附錄一 「第三座液化天然氣接收站迴避替代 方案可行性及環評工作」

真時操船模擬試驗(初稿)審查會議紀錄

Sub. : 檢送 108 年 5 月 15 日召開「第三座液化天然氣接收站迴避替代方案可行性及環評工作」之「真時操船模擬試驗」書面報告(初稿)審查會議紀錄 1 份,請貴公司針對操船失敗可能原因評估可否在碼頭設計上作改善方式,詳如附件,請查照惠復。

「第三座液化天然氣接收站迴避替代方案可行性及環評工作」
之「真時操船模擬試驗」書面報告（初稿）審查會議紀錄

● 失效案例

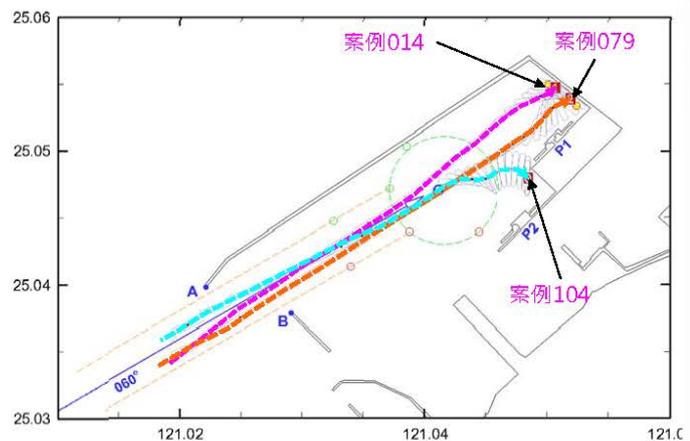
- 一. 本次試驗操航次數共117次，失敗3次（第一席碼頭2次、第二席碼頭1次），失敗主因為西南風時（順風），迴船易受風壓影響使船位偏移，致停靠第一席碼頭時碰撞防波堤及停靠第二席碼頭時碰撞第一席碼頭凸角（詳簡報P.18）。
- 二. 顧問公司建議，依風向、船速及碼頭席次…等因素訂定操作指引供領港參考，以增加LNG船靠泊安全性。
- 三. 建請液工處及世曦公司針對操船失敗的可能改善方式，評估可否在碼頭設計上進一步改善，以利一勞永逸。
- 四. 書面報告附件二請更正為觀塘工業港資料。
- 五. 本案審查通過，書面報告請顧問公司依審查意見修訂後提送定稿。
